新世代モバイル通信システム委員会報告（案）に対する意見募集  
 -LTE-Advanced等の高度化-  
 （平成29年7月29日～平成29年9月1日意見募集）

提出件数 23件（法人 20件、個人 3件）

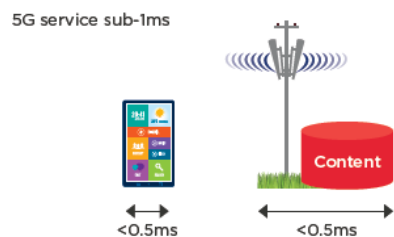
多くの5Gアプリケーション(一般的なIoTなどは、「1 ミリ秒未満」という極低遅延を要求していませんが、少数のアプリケーション (VR や自律走行など) からは、そのような極低遅延を要求される可能性があります。GSMA のレポートによれば、「このような極低遅延を必要とするアプリケーションは、高密度化要求に沿うために配置された多くの基本的なスモールセルを含むあらゆるセルにおいて、コンテンツにアクセスするユーザーのごく近くに位置する基地局により提供されなければならないだろう」とされております。(下図、参照のこと)
